Mission régionale d'autorité environnementale
OCCITANIE

Avis sur la 1^{ère} révision allégée du PLUi de la communauté de communes de la Vallée du Lot et du Vignoble (46)

N°Saisine : 2025-014985

Avis émis le 24 septembre 2025

Figure 1 : extrait du rapport environnemental sur une zone de projet – rapport de présentation

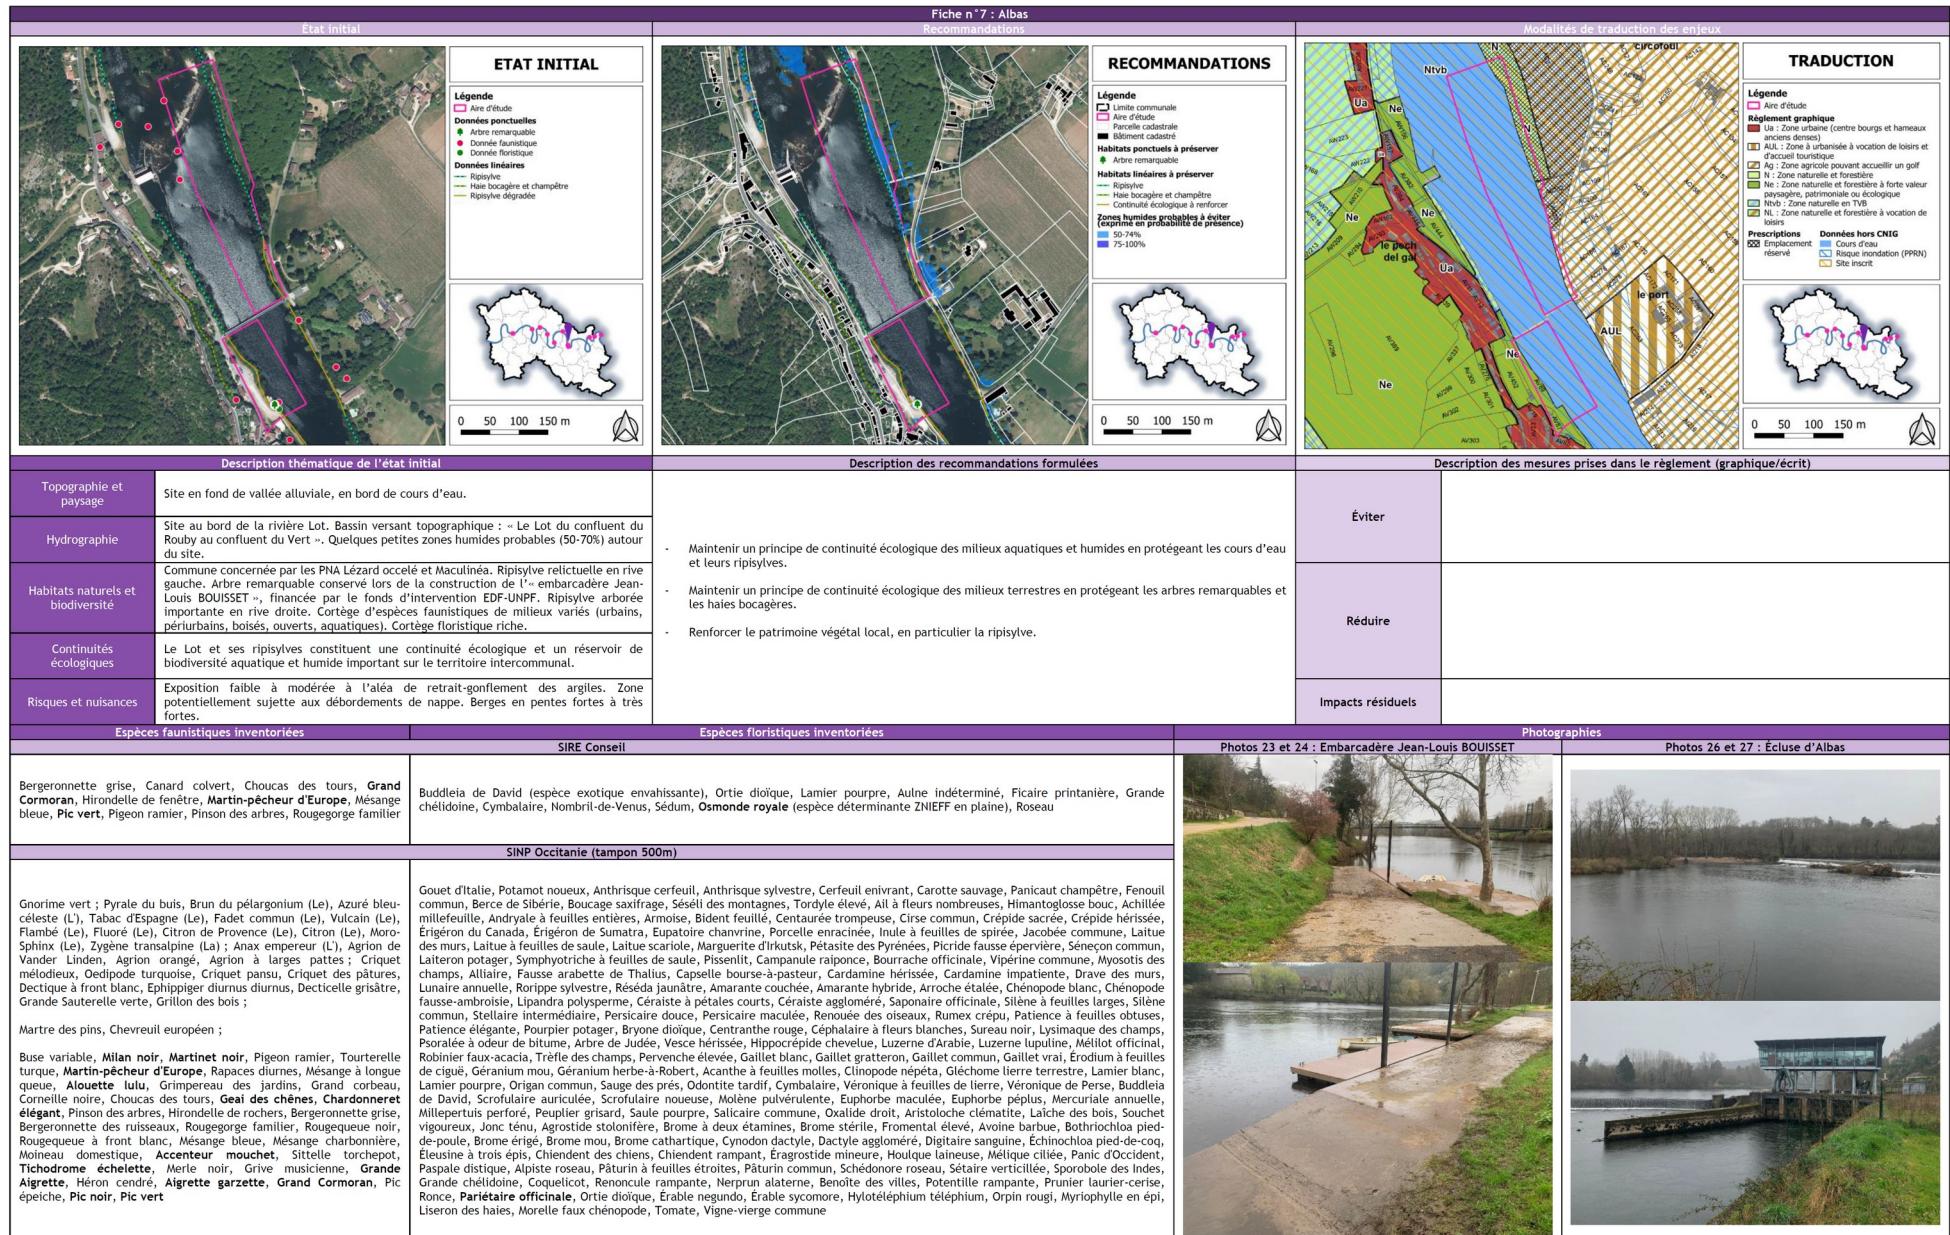
Toutefois il est impossible de comprendre quels projets sont présentés sur les fiches (exemple figure 1) : les informations fournies sont donc lacunaires sur les incidences sur l'environnement, contrairement à ce que laissent entendre les intitulés. Par ailleurs, tous les projets autorisés par la révision ne sont pas localisés, alors que le règlement ouvre la possibilité d'autoriser des micro-centrales et autres équipements, dans toutes les zones Ntvb et autres zones naturelles. Or, au stade de la révision du PLUi, il est attendu que tous les projets fassent l'objet d'une évaluation d'incidences proportionnée, à l'instar de ce qui a été conduit pour le projet de la base de loisirs de Caïx à Luzech.

La MRAe recommande de compléter l'évaluation des incidences de l'ensemble des projets sur la biodiversité, y compris les incidences cumulées, après les avoir mieux définis et de décliner sur cette base la séquence « éviter, réduire, compenser » (ERC).
